建设项目竣工环境保护 验收监测报告表

项目名称：安徽安庆宿松破凉加油站二站项目

中国石化销售有限公司安徽安庆石油分公司破凉第二加油站竣工环境保护验收专家意见

中国石化销售有限公司安徽安庆石油分公司安徽安庆宿松破凉加油站二站项目竣工环境保护验收意见

附图3 中国石化销售有限公司安徽安庆宿松破凉加油站二站项目平面布置图

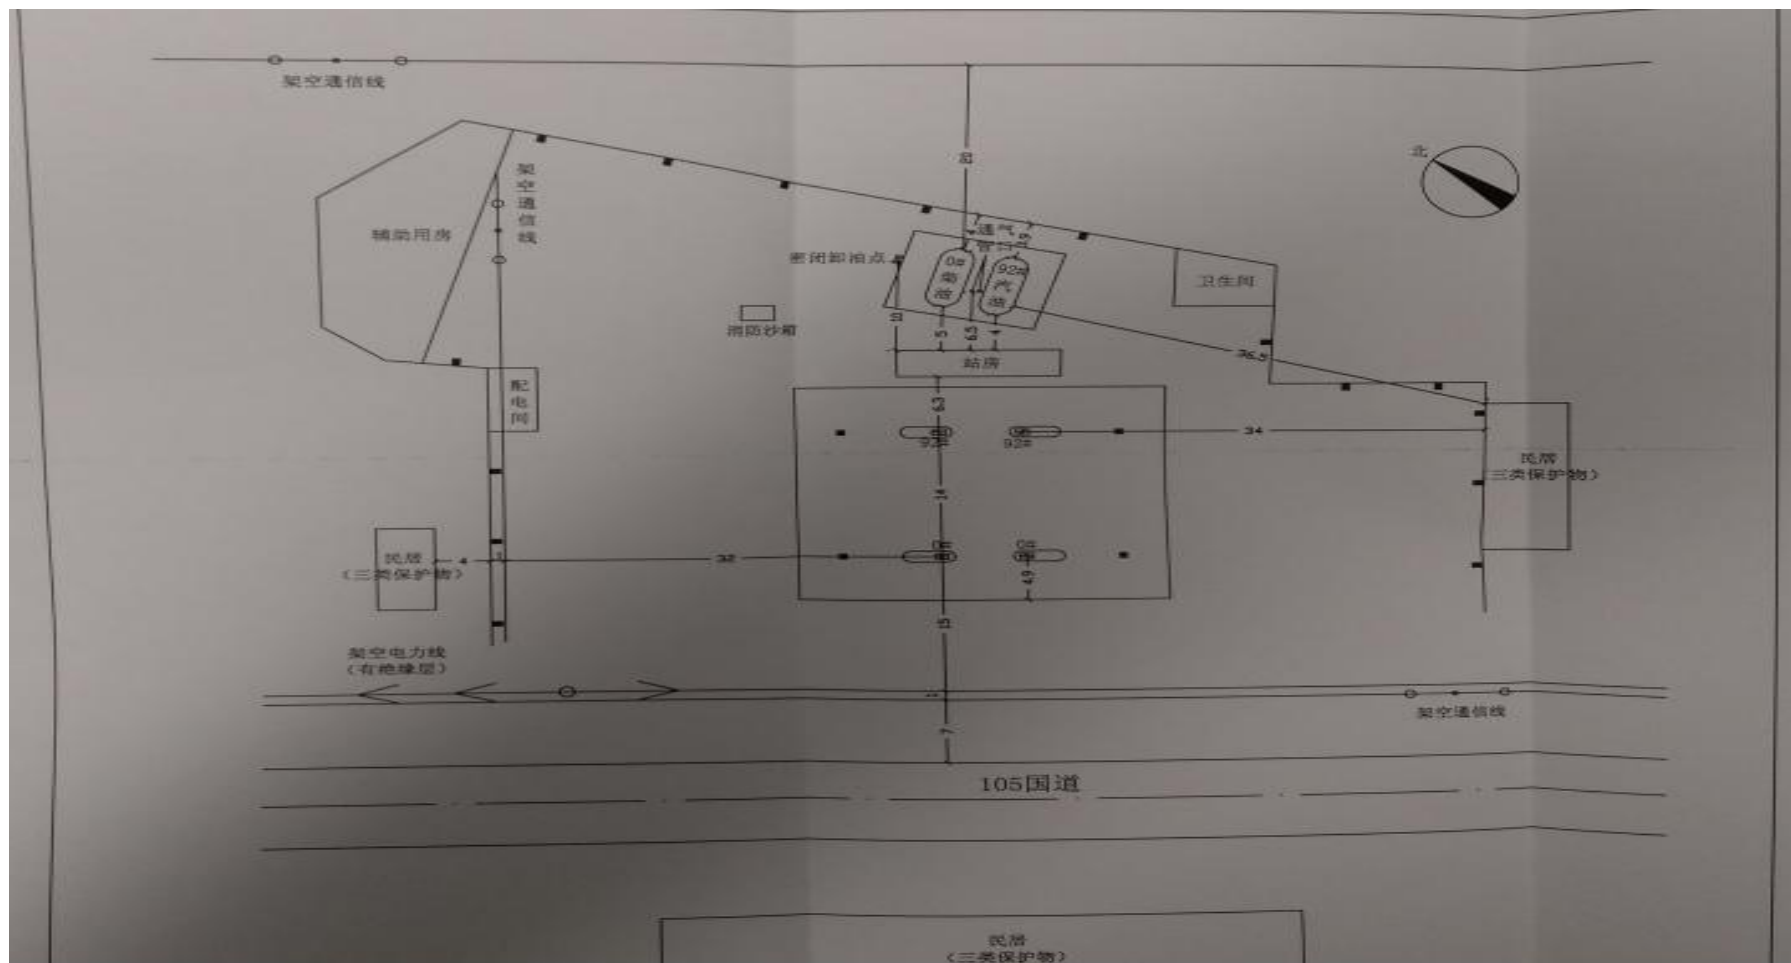
(5)完善竣工相关图件资料,规范平面布置图,补充全厂废水及雨水流向示意图等。
